1. En las páginas 15, 17, del EsIA y en el certificado del Registro Público de propiedad se menciona que la ubicación del proyecto es en el corregimiento de Soná, distrito Soná, provincia Veraguas. Sin embargo, la página 7 del EsIA, la declaración jurada, nota de solicitud señalan que el polígono está ubicado en el corregimiento Calidonia. Por lo que se solicita:

Figura N°12. Problemas que pudiera generar el proyecto

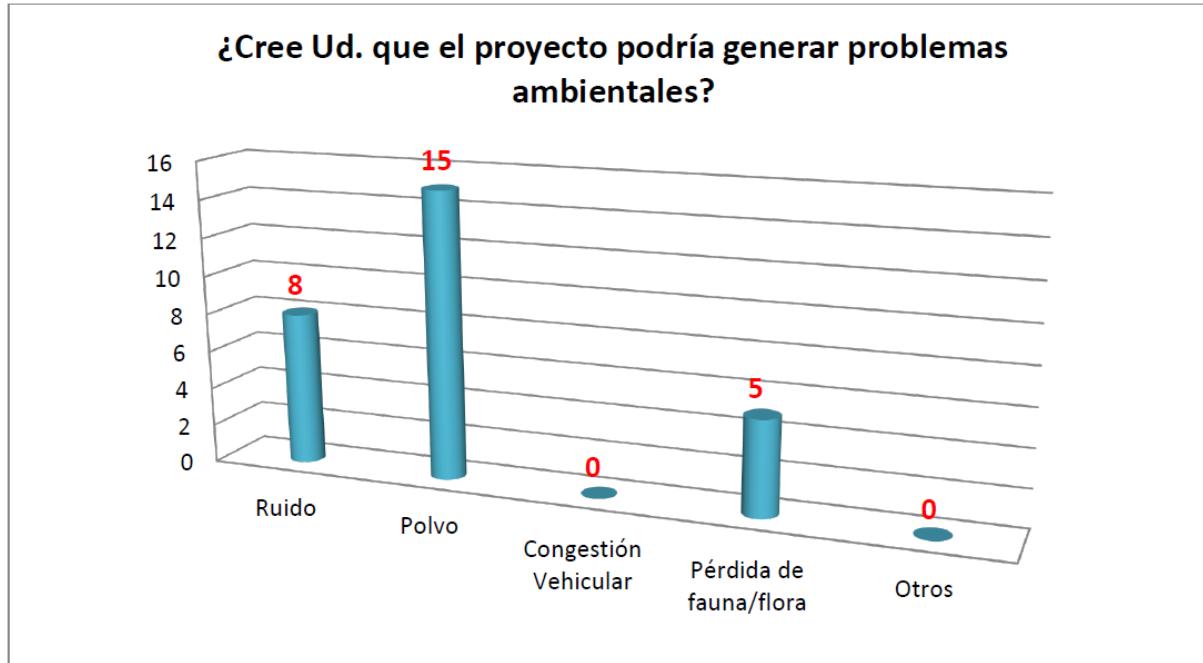
- b. En la página 43 en el punto 2. **Distribución de los entrevistados según problemas ambientales que podría generar el proyecto.** La descripción no coincide con la figura Nº12.

Respuesta: De los 17 encuestados, 8 mencionaron que podrían generarse problemas de ruido durante la construcción, 15 mencionaron que podría generarse polvo, ninguno mencionó que generaría congestión vehicular, 5 mencionaron que puede haber pérdida de la fauna o flora. No mencionaron otros problemas ambientales. Cabe destacar que los encuestados seleccionaron más de una opción.
